Dot. postępowania prowadzonego pn.: **Przebudowa i zmiana sposobu użytkowania pomieszczeń zachodniej części budynku Szkoły Podstawowej nr 5 w Płocku na potrzeby działalności oświatowo-wychowawczej wraz z instalacjami wewnętrznymi.**

Zamawiający – Miejski Ośrodek Pomocy Społecznej w Płocku na podstawie art. 284 ust. 6 ustawy z dnia 11 września 2019r. (Dz. U. z 2021, poz. 1129 ze zm.) – Prawo Zamówień Publicznych przekazuje pytania, które wpłynęły w dniu 28.04.2022r. wraz z odpowiedziami:

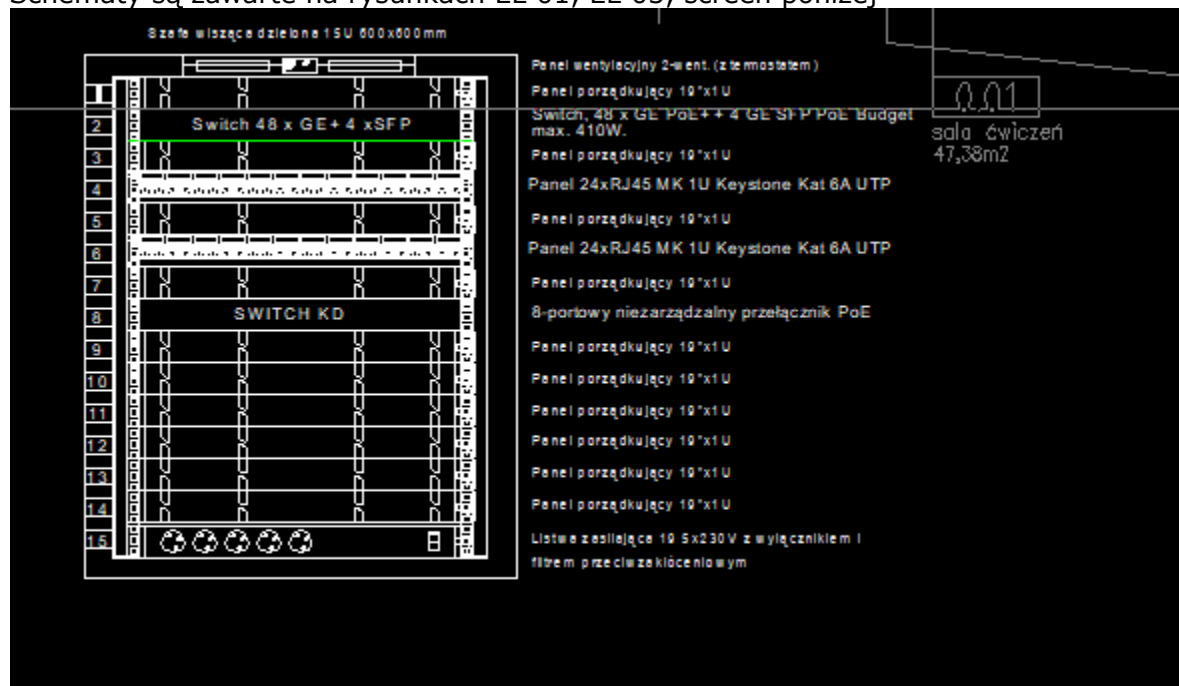
Jakie przebudowy części szkoły kryją się pod punktami 133 i 134 dołączonego przedmiaru elektrycznego?

Wskazane punkty zostały już wykonane przez poprzedniego wykonawcę.

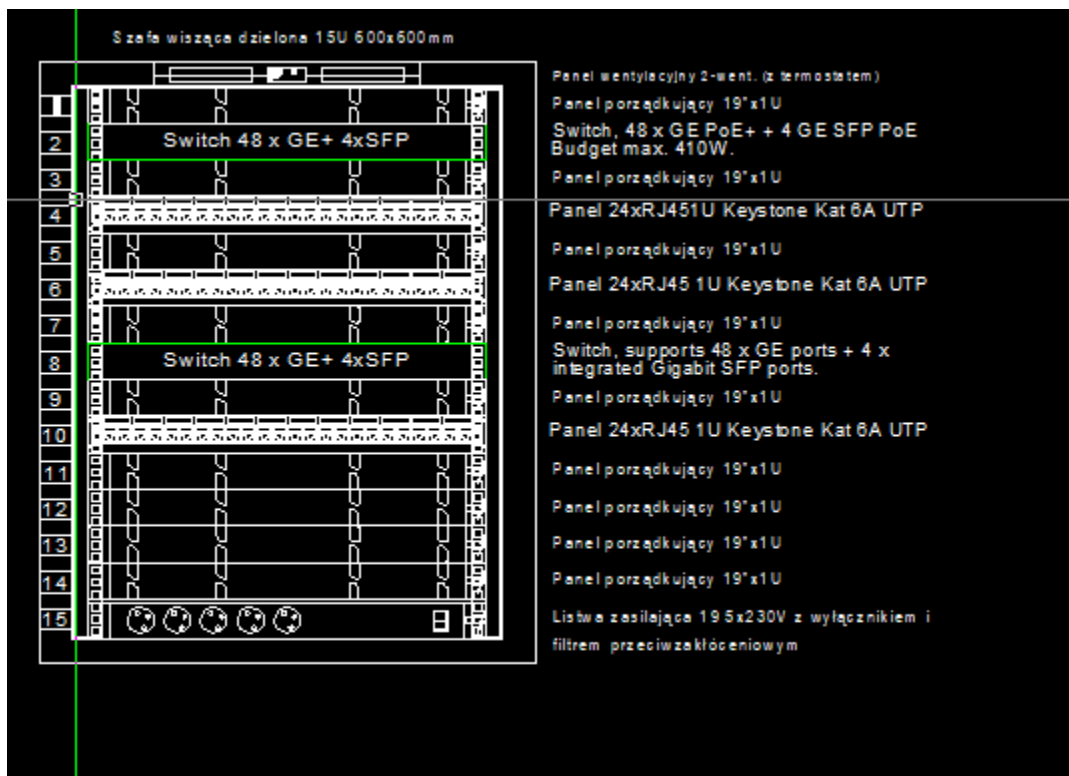
W dokumentacji branży elektrycznej (schematy) widnieje informacja "Poza zakresem opracowania instalacji elektrycznych". Brak szczegółowych schematów szaf IT-0 oraz IT-1.

Schematy są zawarte na rysunkach EL-01, EL-03, screen poniżej
